Concours pour l'élaboration des plans d'un bâtiment destiné à la « Caisse hypothécaire et d'épargne du canton du Valais », à Sion.

Rapport du Jury.

1er prix : projet «Brûlefer», de M. Ch. Gunthert, architecte, à Vevey.

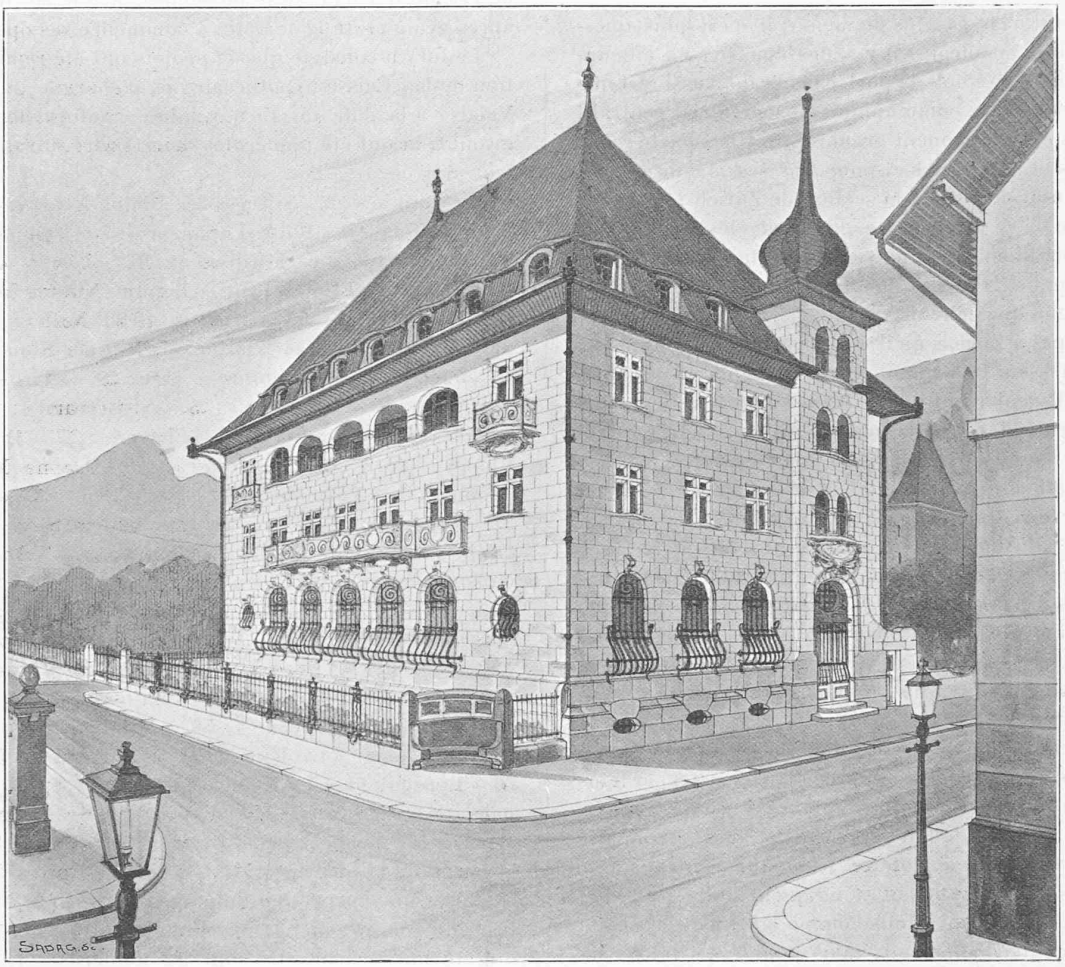
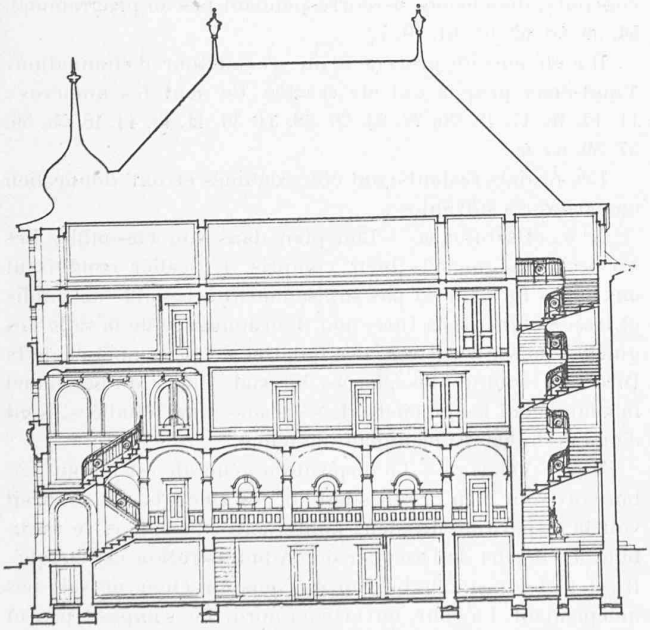
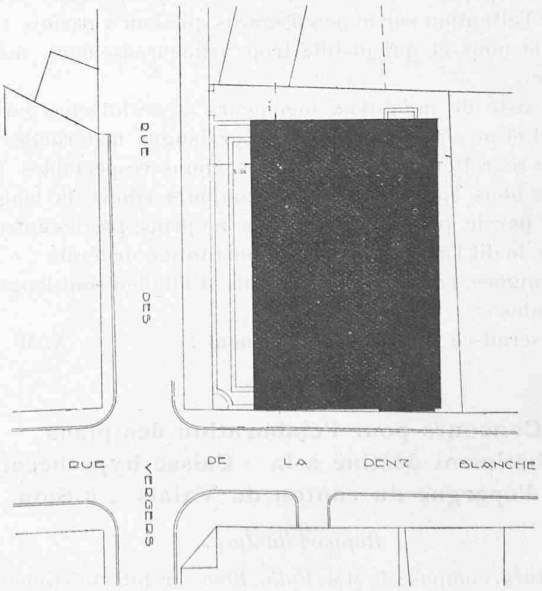
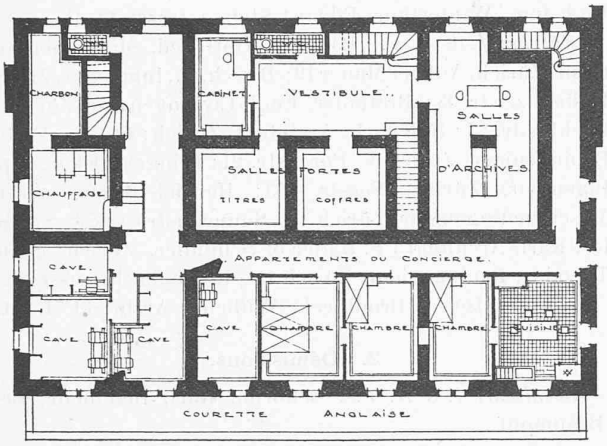
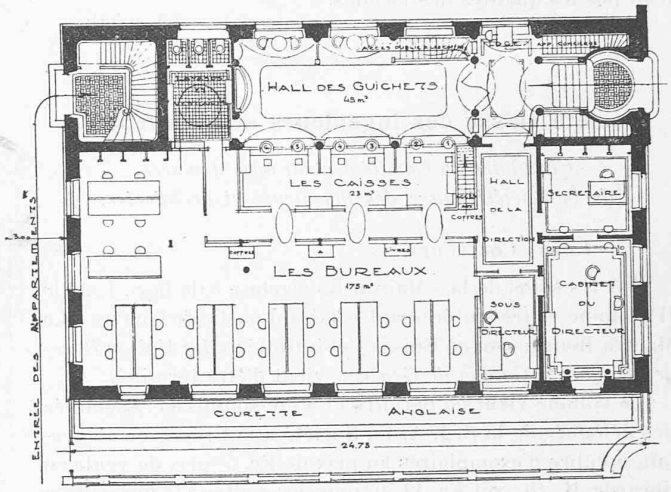
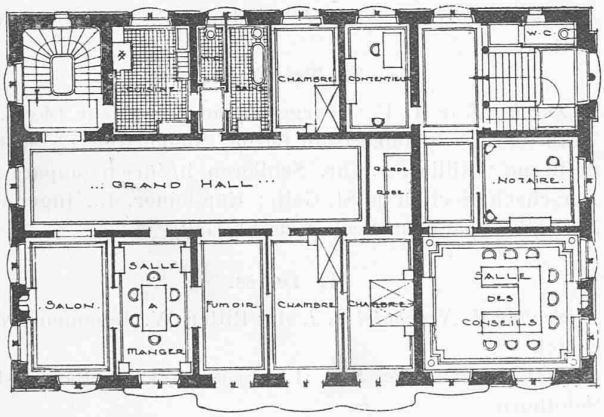
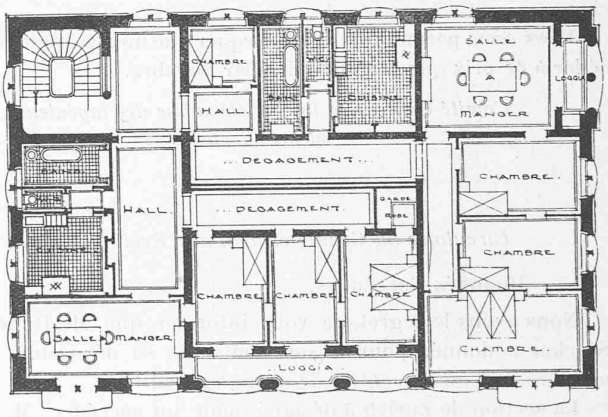
N° 45, « Brûlefer ». — Ce projet s'impose d'emblée à l'attention du Jury par la tenue de son ensemble et l'impression de logique qui s'en dégage. Le plan, très bien étudié, répond bien aux exigences du programme. La disposition et l'emplacement des guichets permettent une très bonne répartition des bureaux de la comptabilité autour de ceux des guichets. Le hall est de bonnes proportions. L'escalier des locataires, très bien placé en arrière au N. O. ne gêne pas le libre développement des bureaux de la banque. Les sous-sols se divisent bien ainsi que les étages. L'escalier des salles fortes au rez-de-chaussée, partant du hall au nord, est superflu et perd de la place. L'escalier de la Direction devrait être remanié : l'arrivée au 1er étage est trop large pour le départ au rez-de-chaussée. Les façades sont d'une étude sérieuse et sont bien l'expression du plan.
